Европейская экономическая комиссия**Комитет по внутреннему транспорту****Рабочая группа по перевозкам скоропортящихся
пищевых продуктов**

Семьдесят девятая сессия

**Поправка к пункту 7.3.6 добавления 2 к приложению 1
к Справочнику СПС: рассмотрение конкретных случаев
применения инструментария для определения
параметров транспортных средств с
мультитемпературным режимом****Передано правительством Франции****Пересмотр****Введение**

Пример: конфигурация «J» (размер камер определяется положением упоров или метками на стенках кузова)

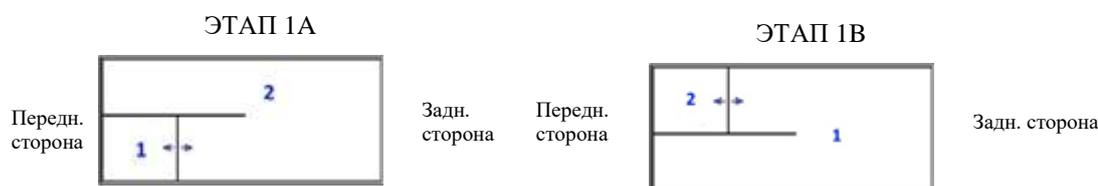
Надлежит просчитать все конфигурации, с тем чтобы убедиться в правильности параметров транспортного средства. Однако в приложении к свидетельству о соответствии необходимо указать только одну, самую актуальную, конфигурацию. Должен прилагаться рисунок с указанием конфигурации, соответствующей той, которая фигурирует в заявке на сертификацию. Перед подачей заявки на сертификацию изготовитель или установщик проверяет правильность параметров исходя из наиболее неблагоприятных условий. Наиболее неблагоприятные условия соответствуют конфигурации с таким расположением перегородок и таким количеством камер, при которых требуется наибольшая холодопроизводительность. Эти различные просчитанные конфигурации должны храниться у заявителя для целей верификации во время ревизии.

- Параметры проверяются исходя из наиболее неблагоприятных условий

- В подтверждающей документации представлены все конфигурации

Нумерация камер начинается с камеры в передней левой части транспортного средства. Согласно этому правилу, в приведенном выше примере нумерация камер будет различаться в зависимости от того, прикреплена ли продольная перегородка к передней или задней стороне транспортного средства. Однако при этом метод определения параметров не меняется.

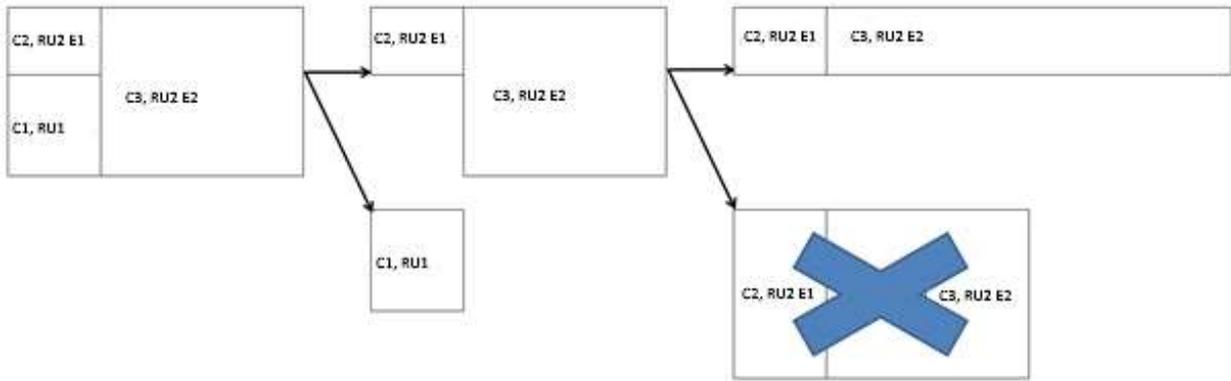
Параметры транспортного средства следует определять в два этапа. В приведенном ниже примере камера 2 (C2) и камера 3 (C3) оснащены мультитемпературным термическим оборудованием, завязанным на общую холодильную установку. Поэтому в случае данного оборудования должны производиться расчет параметров и прилагаться подтверждающая документация.

Камера 1 (C1), оснащенная монотемпературным термическим оборудованием, должна рассматриваться отдельно, с тем чтобы обеспечить покрытие объема камеры мощностью той же холодильной установки.
